STADT RORSCHACH

Planerwahlverfahren Architekturleistungen Umbau Kornhaus Rorschach

Bericht des Beurteilungsgremiums vom 14.09.2018

Projekt: Kornhaus
Objektstandort: Hauptstrasse 58, 9400 Rorschach
Verfahrensart: Selektives Verfahren mit Präqualifikation
Auftraggeber: Stadt Rorschach

Thomas K. Keller Architekten GmbH, St. Gallen

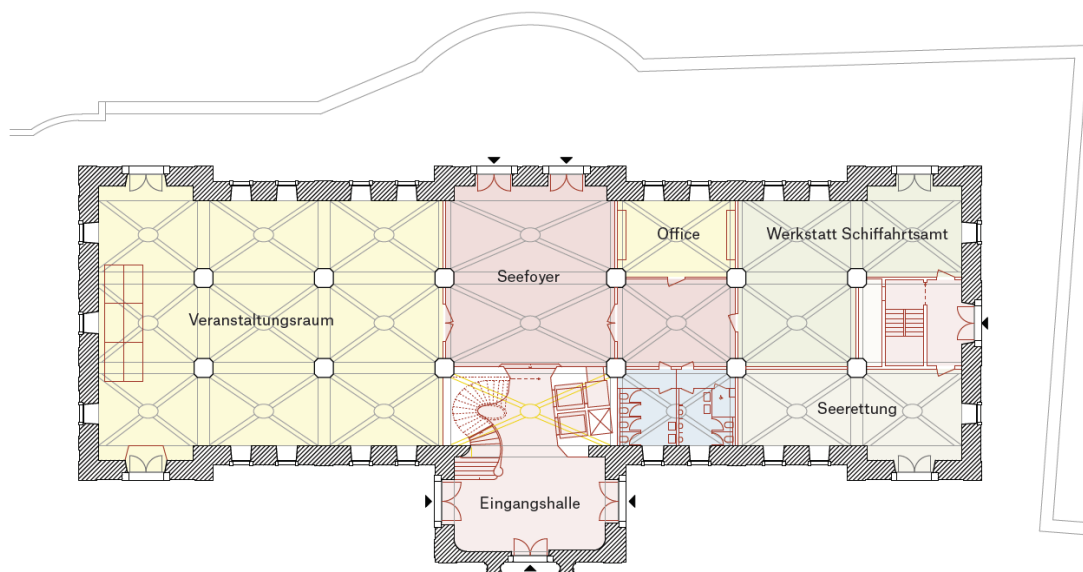
Die Erschliessung im Mittelrisalit Süd mit Einbau von Treppe und Lift im ersten Segment des Hauptgebäudes ist eine unerwartete Kombination von (Neben-)Nutzungen im Risalit im Wechsel mit erlebbaren hohen Raumkörpern. Die Ein- und Aussicht der überhöhen Fenster der Südfassade des Risalits werden beispielhaft integriert.

Der Flächenverbrauch für Erschliessung und Nebenräume ist in allen Geschossen bemerkenswert minimal, und bietet aber trotzdem eine wertige erlebbare und dem Haus und den Nutzungen angemessene Erschliessung.

Die geschwungene Treppe und die leicht abgedrehte Lifterschliessung spielt gekonnt mit barocken Elementen und unterstreicht dabei selbstverständlich den architektonischen Anspruch der Verfasser gepaart mit der nötigen sensiblen Zurückhaltung und beschränkten Eingriffstiefe in die Substanz.

Gesamthaft bietet der Vorschlag grösstes Potenzial für die weitere Planung unter glaubhaft dargelegtem pragmatischem Umgang mit dem Objekt aber auch mit den gesteckten finanziellen Rahmenbedingungen.

RLC Architekten AG, Rheineck

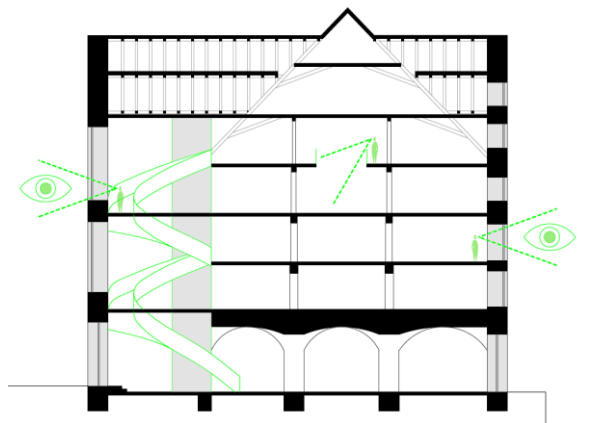
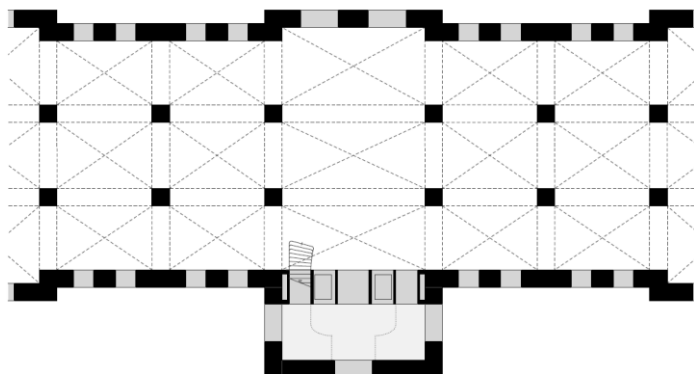
Die Situierung der Doppellifte in einer Schicht der Hauptfassade unter gleichzeitiger (seitlicher) Beherbergung von technischen Steigzonen ist raffiniert wie pragmatisch zugleich. Das generiert optimale Funktionalität und geringe Eingriffstiefe in einem Schritt.

Die Organisation der Treppe als dem barocken Zeitalter geschuldete geschwungene Läufe unter selbstverständlicher Überwindung von jeweils einem vollen Geschoss ohne nötige Zwischenpodeste, ist ein sehr gelungener Ansatz für eine selbstverständliche Art des Umgangs mit dem Bestand und den gegebenen Höhen und freien Fassaden im Innern.

Zudem wird der Flächenverbrauch für Strukturen generell minimiert. Das führt dazu, dass der Eingangsbereich im Erdgeschoss etwas knapp ausfällt.

Gesamthaft liegt ein erfreulich selbständiger Vorschlag gegenüber der vorgegebenen Machbarkeitsstudie vor, der raffiniert mit der «Verdickung» einer Wand als vertikale Lifterschliessung spielt.

Pfister Schiess Tropeano & Partner Architekten AG, Zürich

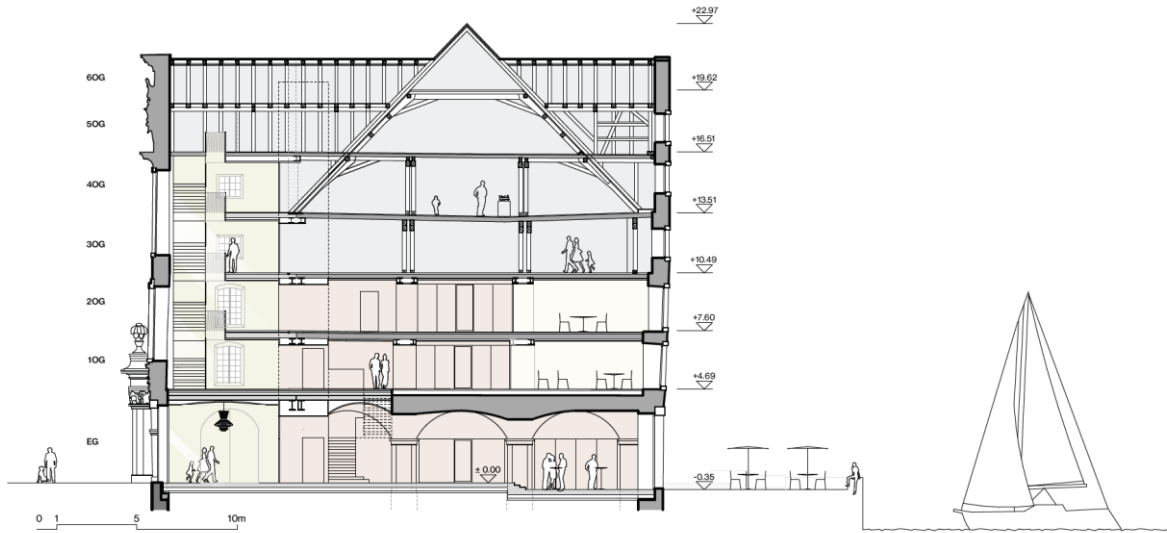
Die Adressierung des Gebäudes wird geteilt: Eventveranstaltungen von Norden, Nutzungen in den Obergeschossen (Private und öffentliche) von Süden im Mittelrisalit und das Museum im Osten. Vor allem die Erschliessung des gesamten EG nur von Norden ist zu hinterfragen.

Die vertikale Erschliessung (Treppe) v.a. vom EG ins 1. OG ist in der Funktionalität noch nicht nachgewiesen (Wendeltreite, Podest über Eingang etc.) Zudem missachtet die Höhenlage der Podeste in den Obergeschossen die Qualität der überhöhen, zweigeschossigen Fenster.

Das EG wird total für Veranstaltungen freigespielt, was eine sehr extensive Nutzung für den wichtigsten und wertvollsten Raum erwarten lässt. Ein Dauerbetrieb z.B. für ein Bistro ist zudem kaum abtrennbar und wäre in den Dimensionen des Raumes verloren.

Die vorgeschlagene Wohnnutzung ist verlockend, aber nicht im Sinn des Eigentümers, auch wenn die dazu dargelegten Finanzierungsmodelle spannend sind. Es ist nicht beabsichtigt, das Objekt teilweise zu privatisieren, auch nicht in Form von Baurechten. Zudem wird das Wohnen am See an diesem Ort, so lukrativ es scheinen mag, ohne Aussenraumbezüge und auch bezogen auf den internen Lärmschutz (Gewölbe) gegenüber den Eventveranstaltungen im EG hinterfragt.

Forma Architekten, St.Gallen

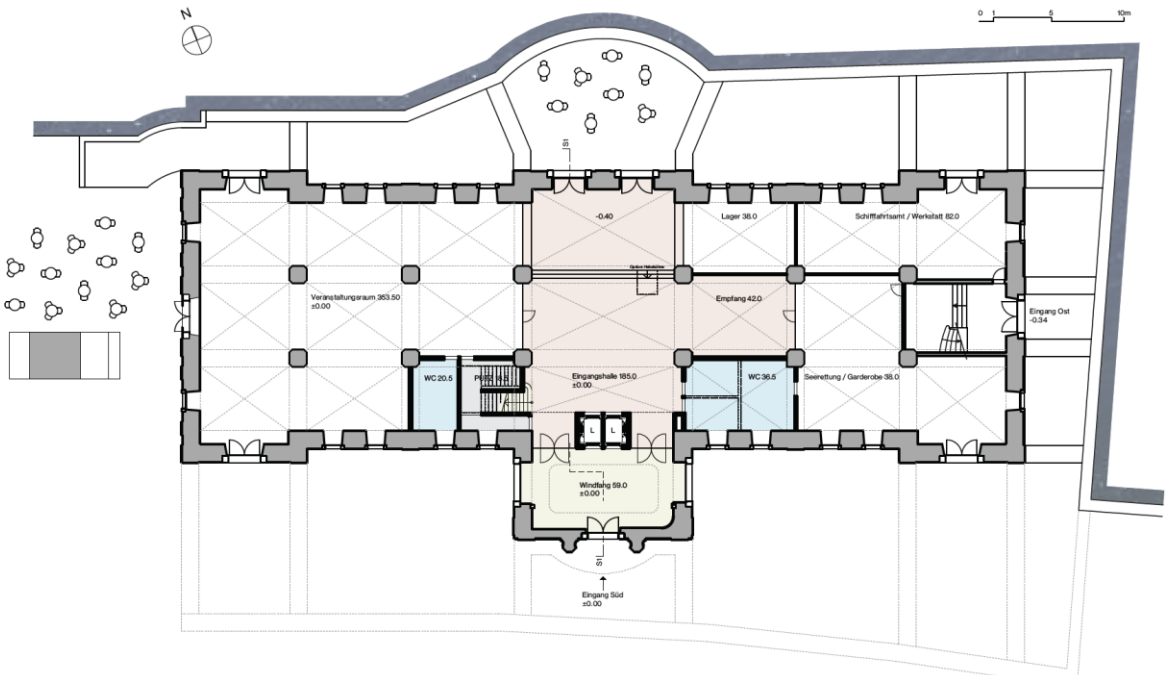
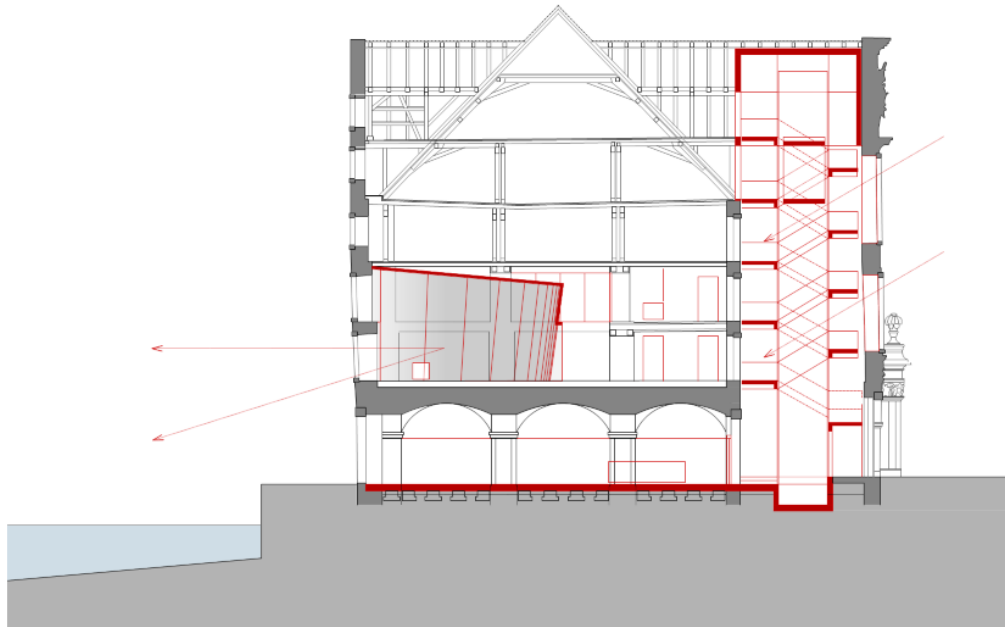
Die Erschliessung ab EG ins 1. OG wird neu mit einer lateralen Treppe geführt, die oberen Geschosse erschliesst eine Kaskadentreppe entlang der Südfassade des Mittelrisalits. Ergänzt wird alles durch eine doppelte, zweiseitig zugängliche Liftanlage über alle Geschosse, die gut platziert scheint. Schade, dass die Kaskadentreppe die überhohen Fensteröffnungen ausser Acht lässt, was zu beeinträchtigter Einsicht führt. Zudem ist die zweiseitig zugängliche Liftanlage nicht schlüssig, weil kein Split damit zu überwinden ist. In den Obergeschossen verunklärt dies zudem die nötige Schleuse für den Brandschutz und wäre mit grossem Flächenkonsum verbunden.

Die Haupttreppe ins 1. OG ist nicht sehr attraktiv auffindbar und manifestiert sich lediglich durch den einläufigen Antritt und wirkt nicht so grosszügig, wie versprochen.

In der Summe ist der Vorschlag zu wenig attraktiv und überzeugend, teilweise etwas beliebig, um weiter verfolgt zu werden.

alb architekturergemeinschaft ag & Neuschwander Architektur GmbH
3013 Bern

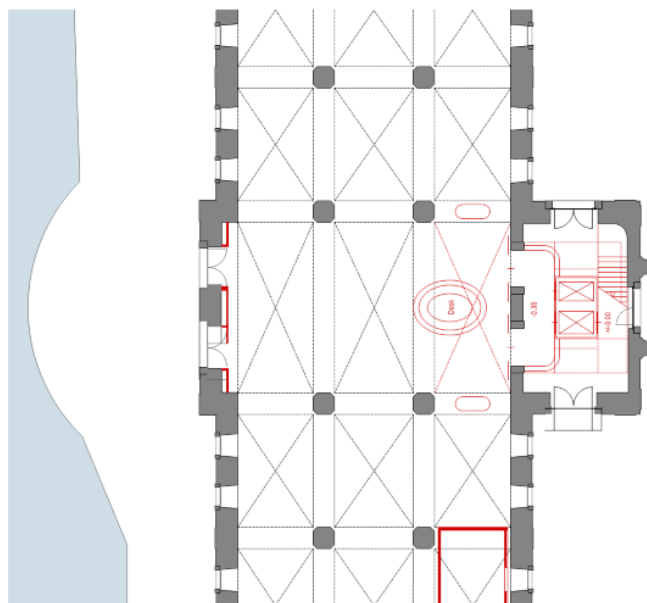
Die Vertikalerschliessung wird im südlichen Mittelrisalit situiert. Die Lage der Mittelpodeste in den oberen Geschossen nimmt keinen Bezug zu den südlichen Fassadenöffnungen (mehrgeschossige Hochfenster), was vor allem den Blick von aussen beeinträchtigen wird. Der Eingang im EG mit den Doppellifttürmen wird als mässig gelungen taxiert. Es fehlt die nötige Grosszügigkeit im Risalit folglich auch in den Obergeschossen.

Das Trauzimmer als eingebauter «Raumkörper» über zwei Geschosse mit beträchtlichem statischem Eingriff wirkt überinstrumentiert.

Die vertikalen Schächte für die Haustechnikinstallationen in den Gewölbegurten über dem EG sind statisch an der empfindlichsten Stelle platziert und bringen weitere substanzielle Eingriffe, die einfacher möglich wären. Die «flankierenden» Lüftungskanäle im EG sind unverständlich, führen nirgends hin und sabotieren damit gerade den Willen zum freigespielten Erdgeschoss.

Gesamthaft ist der Lösungsansatz wohl machbar und praktisch und minimiert wohlthuend die Eingriffe in die Substanz. Ein sinnliches Erleben fehlt aber und wird auch mit dem Trauzimmer nicht vermittelbar.

ARGE Ernst + Humbel | MMT, Zürich

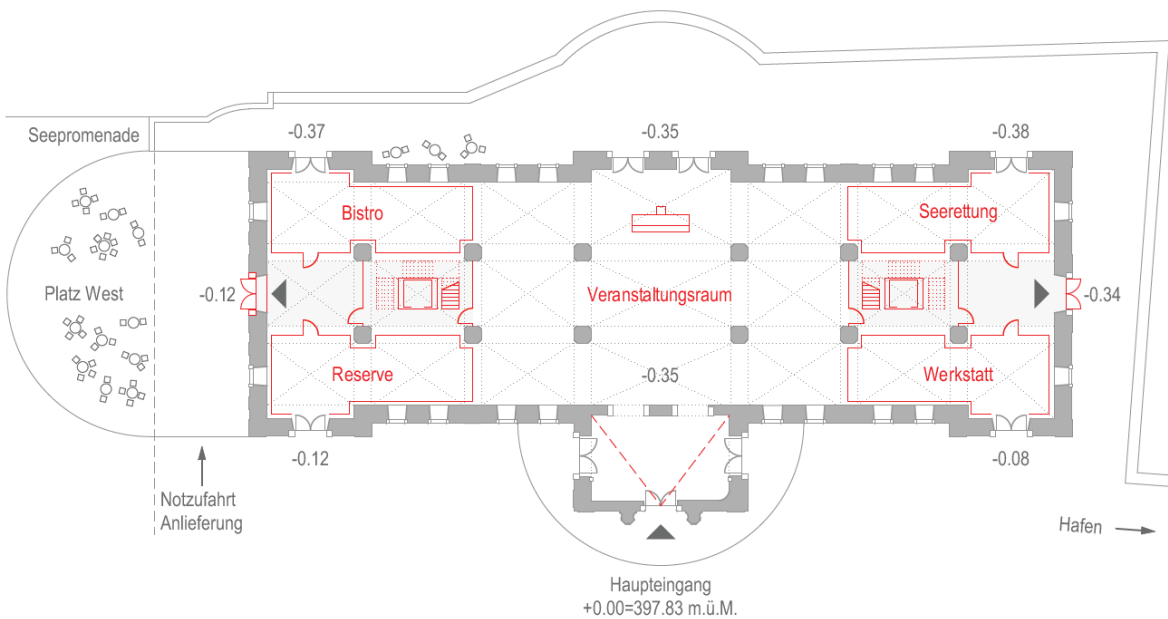
Mit dem «untypischen» Barock (fehlendes Piano nobile) soll auch untypisch umgegangen werden. Vorgeschlagen werden zwei neu eingebaute, symmetrisch verteilte Erschliessungskerne über alle Geschosse. Dies bringt wohl Flexibilität in den Obergeschossen, aber auch einen sehr substanziellen Eingriff in die Gewölbestructur im EG.

Die versprochene Flexibilität in den Obergeschossen wird nur teilweise eingelöst, da die Mittelzone mit grosser Gebäudetiefe nicht durchgängig nutzbar wird und Erschliessungs- und Nebenräume viel Fläche konsumieren.

Der technische Lösungsansatz zum kontrollierten Umgang mit Hochwasser durch den Einbau von wasserdichten Wannen ist tatsächlich untypisch und spannend. Die grosse Eingangshalle als Veranstaltungsraum hilft wenig bei der Orientierung, wenn der südliche Risalit als Haupteingang bezeichnet wird.

Gesamthaft wird der Eingriff der Erschliessungskerne als zu massiv gewertet. Interessant, aber etwas überinstrumentiert erscheinen die Vorschläge mit den wasserdichten Wannen, die eine maximal tiefe EG-Kote erlauben und damit das wertvollste Gewölbegeschoss mit einer maximal erlebbaren Raumhöhe gut freispielen.

alex buob AG / carlos martinez architekten AG, Rorschach

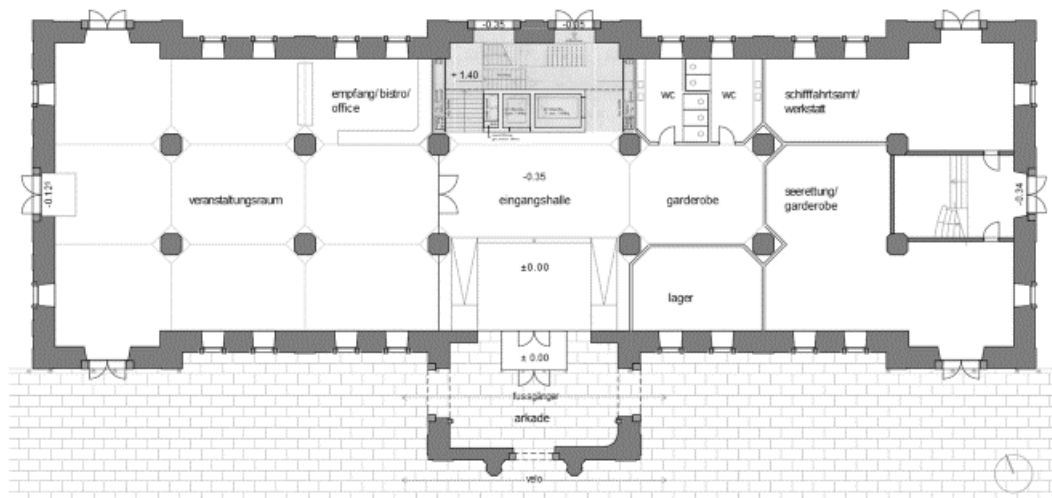
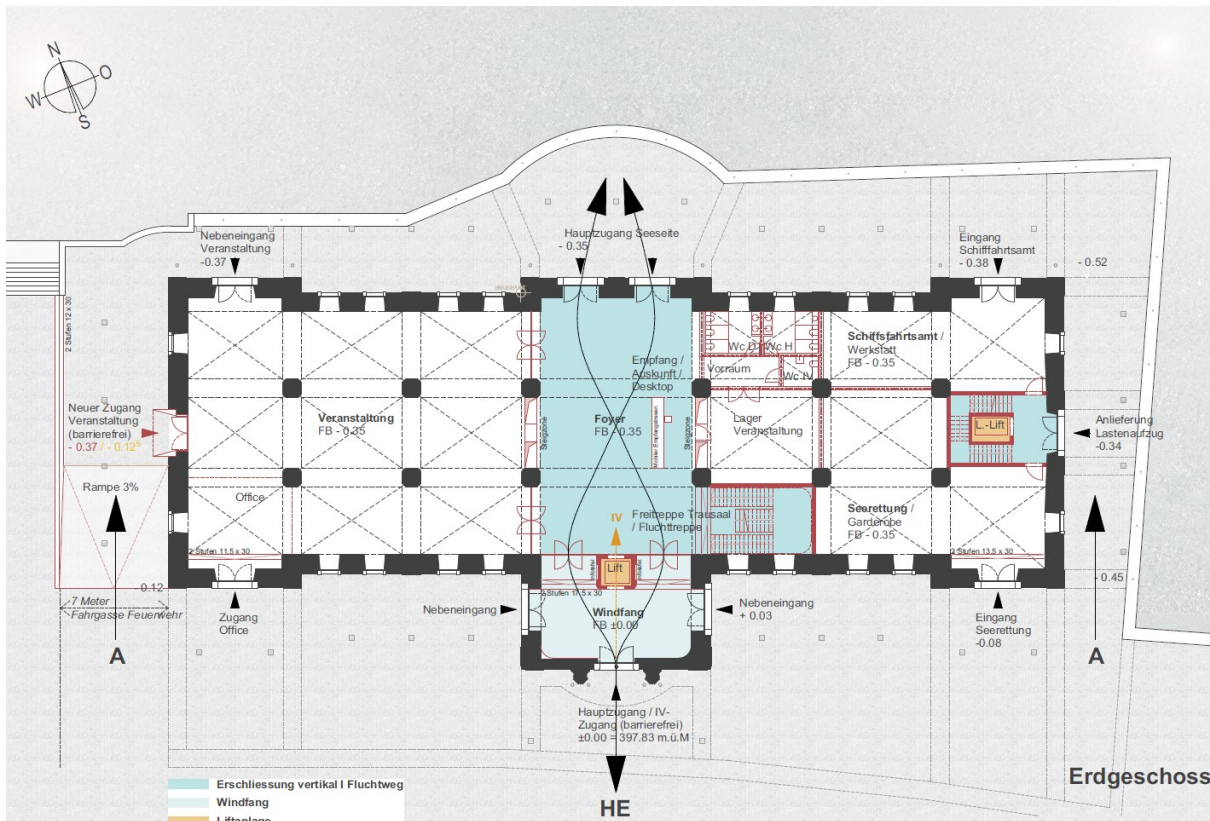
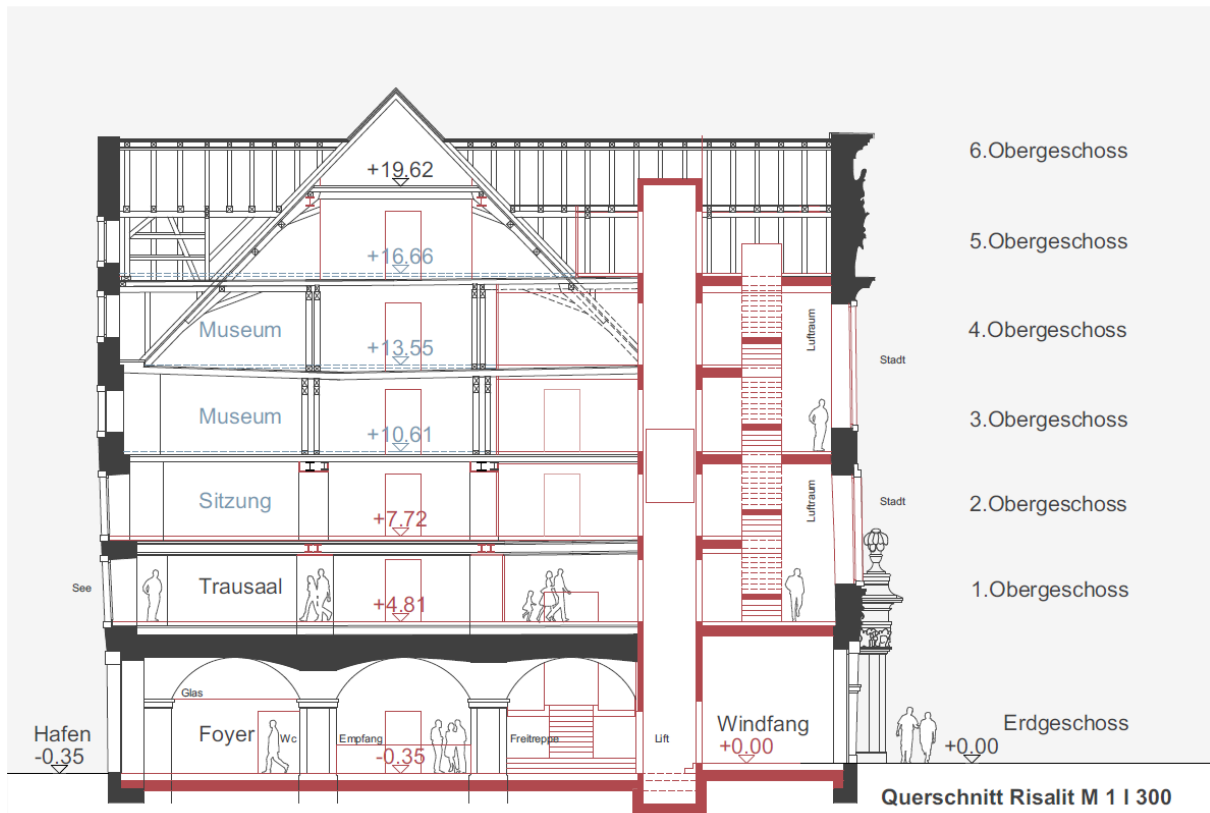
Die Lage der Vertikalerschliessung folgt im Grundsatz der Machbarkeitsstudie. Der Hauszugang beginnt mit der «freigespielten» (neu Aussenklima) Arkade im südlichen Mittelrisalit. Das hilft zwar bei der Entflechtung der Fussgänger und Velofahrer, bringt aber trotzdem eine Kreuzung der Achsen für die Fussgänger und Hausbesucher. Die Erschliessung soll nicht «feudal», sondern bescheiden sein, was in der Eingangshalle mit den symmetrischen Rampen gewisse Widersprüche hervorruft.

Zudem gelingt die gewünschte Transparenz im EG nur halbherzig, bei den spitzwinklig umbauten Säulen im Osten wirkt es sogar unverständlich im Bezug auf die oberen Anschlüsse an Gurten und Gewölben.

Die kaskadenartig geführten Treppenläufe entlang der Nordfassade führen konsequent zu «verbauten» Fenstern, was befremdet. Zudem ist der Treppenantritt im EG mit der rechtwinklig dazu angelegten Entfluchtung zu wenig grosszügig bemessen.

Gesamthaft mag der Vorschlag nicht zu überzeugen, da trotz aller Bescheidenheit die Eingriffe (Lichthöfe) markant sind und die raumbildenden Elemente im Erdgeschoss eher stören, als Klärung bringen.
